VARIANTE PUNTUALE AL PIANO OPERATIVO

Giugno 2022

Scheda RQm 13_1 sovrapposta

Denominazione: Area di recupero con destinazione mista: Fascia periurbana compresa tra la pista margherita e porta San Matteo, San Gimignano
Tipologia dell'intervento: RIQUALIFICAZIONE URBANISTICA E PAESAGGISTICA
Ubicazione: U.P. 10, AMBITO di Tr. n. 13, Fascia periurbana ad ovest delle mura

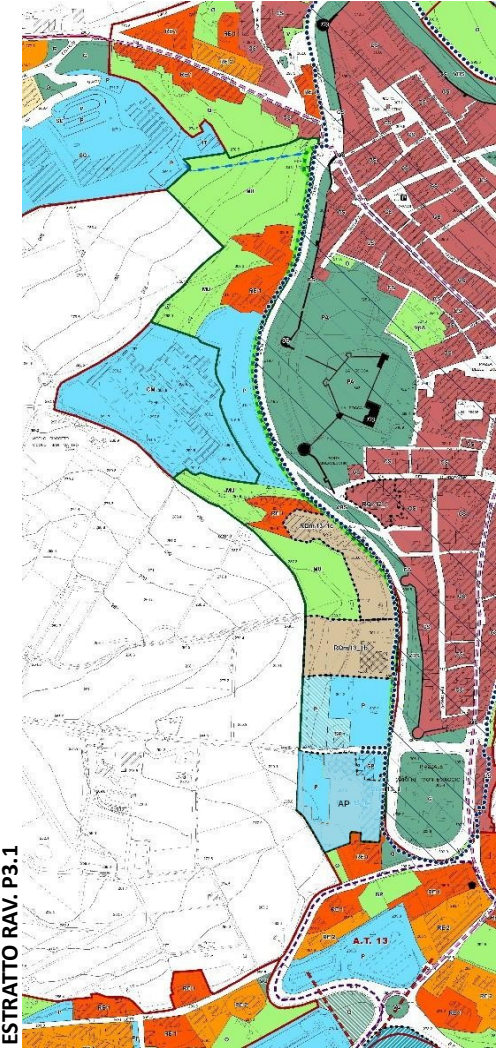
SUPERFICIE TERRITORIALE:	mq	61.334 54.516		
CONSISTENZA EDIFICI ESISTENTI:	vd. Tabelle subcomparti			
DESTINAZIONI AMMISSIBILI:	residenza, di servizio, commerciale			
S.E. COMPLESSIVA:	mq	2.000-1.300		
H MAX:	m	-	N. LIVELLI MAX :	-
STANDARD E OPERE PUBBLICHE da realizzare in conformità con lo Schema Direttore allegato e da concordare con l'A.C. alla redazione del Piano di Recupero				
parcheggio	>Di 175 mq-max 8700 mq (di cui 5600 esistenti o in fase di realizzazione) ¹			
Verde:	>Di 362 mq-secondo indicazioni schema direttore ¹			
Strade				
Altro:	Dovranno essere reperiti i posti auto privati per la sosta di relazione ai sensi della Del. C.R.T. n. 233/1999 D.PG.R. 9/04/2020,n.23/R artt.8-11.

Il POC recepisce quindi le istanze legate alle peculiarità dell'area e propone un progetto unitario dell'area che possa rispondere alle esigenze e alle criticità emerse da attuarsi anche per subcomparti funzionali (RQm13_1a, area ex-consorzio agrario; RQm13_1b, ex-Officine Ceccarelli; RQm13_1c, area ex-CET) RQm13_1a, area ex-CET).

Schema Direttore generale

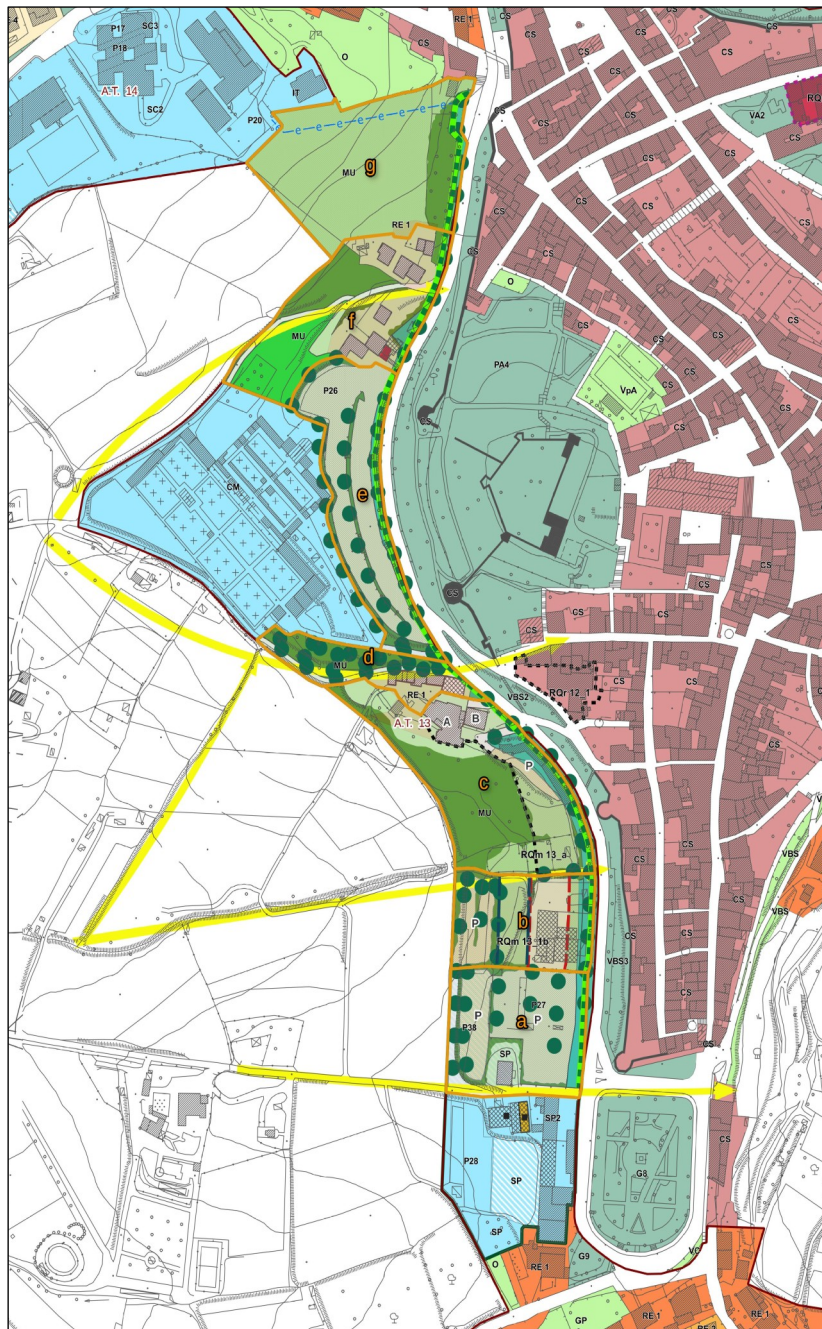
Fino all'approvazione dei P.d.R. sono confermate le aree a parcheggio pubblico esistenti e in corso di realizzazione (rappresentate nello Schema Direttore)¹ sulle quali sono consentiti interventi di manutenzione, adeguamento e, ove necessario, ampliamento, previa approvazione del progetto da parte della G.C. In particolare riguardo al parcheggio pubblico di Poggiluglio il POC conferma e fa proprie le previsioni della variante al PRG approvata con Del.C.C.n°77/2007.

Per la realizzazione di parcheggi (nuovi o ampliati in ampliamento)-si dovrà optare per quelli interrati salvo comprovata impossibilità tecnica. Qualora non sia possibile e la scelta ricada sul tipo fuori terra dovranno essere schermati da alberature e verde e inseriti, dove mancanti, e/o mantenuti, dove presenti, gli alberi. Il parcheggio dovrà inoltre essere inerbito oppure pavimentato utilizzando materiali che consentano comunque una permeabilità dei suoli di almeno il 50% della superficie a parcheggio. ~~con autobloccanti del tipo green-pav permeabili all'acqua;~~ dovranno essere installati apparecchi illuminanti a basso consumo energetico ecologici. I nuovi parcheggi dovranno essere comunque oggetto di una progettazione paesaggistica. Dovranno inoltre essere previsti interventi volti a migliorare l'inserimento dei parcheggi esistenti, con la messa a dimora di alberature ad intervallare gli spazi per la sosta (con funzione anche di ombreggiamento) e di impianti verdi di mitigazione verso il territorio aperto (senza occludere i varchi visuali).¹
